- 1. Odpoveď na žiadosť o vysvetlenie informácií potrebných na vypracovanie ponuky č. 2**
- 2. Informácia o zmene a doplnení súťažných podkladov č. 2**

Verejný obstarávateľ: Banskobystrický samosprávny kraj, Námestie SNP 23, 974 01 Banská Bystrica
Predmet zákazky: Divadlo J. G. Tajovského Zvolen - zníženie energetickej náročnosti objektu divadla
Druh postupu: zákazka zadávaná postupom verejnej súťaže podľa § 66 ods. 7 písm. b) zákona č. 343/2015 Z. z. o verejnom obstarávaní a o zmene a doplnení niektorých zákonov v znení neskorších predpisov (ďalej len „ZVO“)
Vyhlásené: vo Vestníku verejného obstarávania č. 105/2024 dňa 31.05.2024 pod značkou oznámenia 139447-MSP a v Úradnom Vestníku EÚ č. S 104/2024 zo dňa 30.05.2024 pod č. 319447-2024

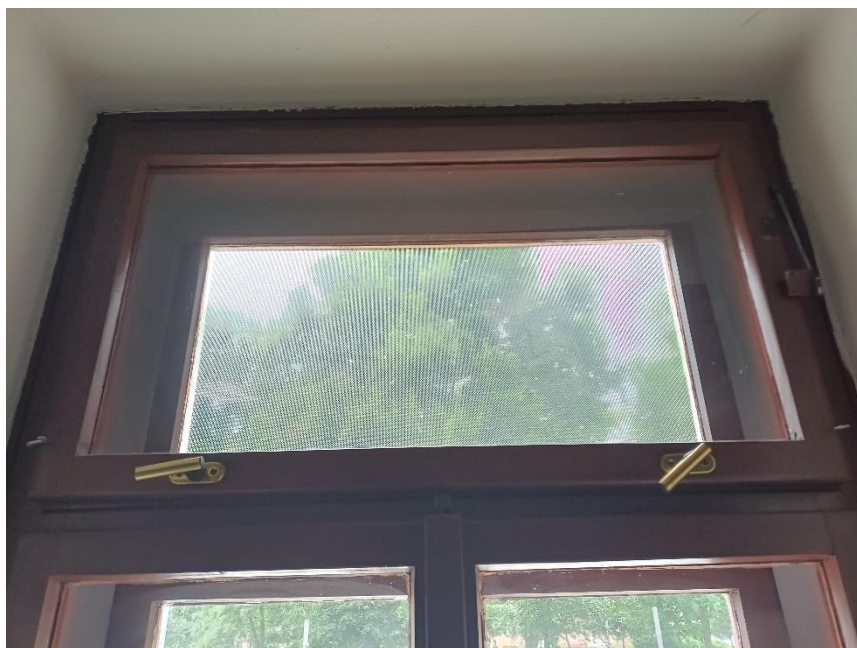
Okná drevené sú zle popísané žiadame doplniť: (položka K a L)

Otázka č. 1: či je to 1 krídlo alebo 3 krídlo

Otázka č. 2: či je rám ozdobný (priečnik pulec , rímsa)

Otázka č. 3: Či je to pevný stĺpik či je to otváračka bez stĺpika ?

Otázka č. 5: Žiadame doplniť popis + PD lepšie pokreslené

Otázka č. 6: Fotka pôvodného okna v lepšom rozlíšení

Odpoveď: Verejný obstarávateľ objasňuje, že okno je dvojité (tiež nazývané kasňové)

Odpoveď: Verejný obstarávateľ objasňuje, že rám je jednoduchý, rímsy okolo okien – nie sú drevené okolo okien. Zo strany exteriéru je rímsa v rámci fasády (viď bod 6 – fotodokumentácia). Kovanie (kľučky sú rustikálne – dobové, mosadzné).

Odpoveď: Verejný obstarávateľ objasňuje, že okno je bez stĺpika.

Odpoveď: Verejný obstarávateľ objasňuje, že okno je celkovo trojdielne s horným výklopným svetlíkom, cez obidve otváracie krídla. Spodná časť je dvojkridlová.

Odpoveď: Verejný obstarávateľ prikladá fotodokumentáciu okien (počet fotiek – 6 ks):
